改善箇所説明図

(車種:コマツ EDR-WA105 通称名:WA200-6)

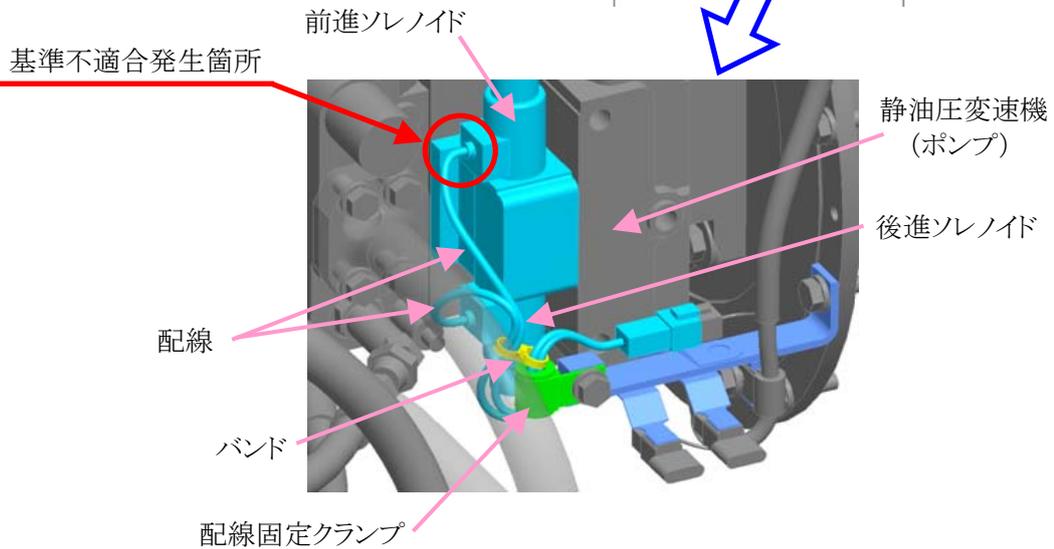
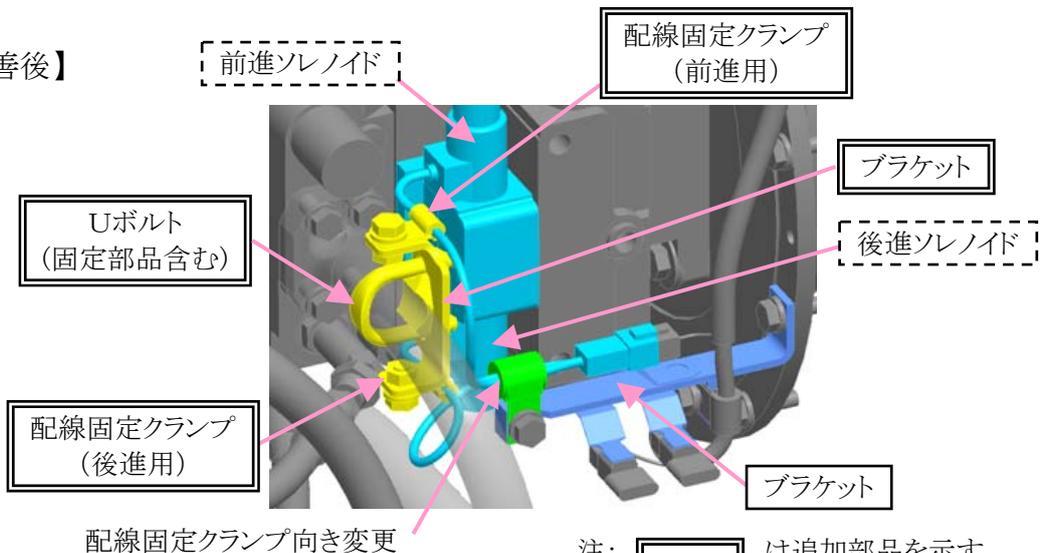
静油圧変速機の前進および後進ソレノイドにおいて、配線の固定が不適切なため、当該配線が引っ張られて組付けられたものがある。そのため、その状態で使用を続けると、車体振動等により配線が断線し、走行不能になるおそれがある。

改善措置の内容:全車両、当該配線のバンドを廃止し、配線固定クランプとブラケット等を追加するとともに、既存のクランプ向きとブラケットを変更する。また、前進および後進ソレノイドを新品に交換する。

識別:配線固定クランプの装着有無で識別する。
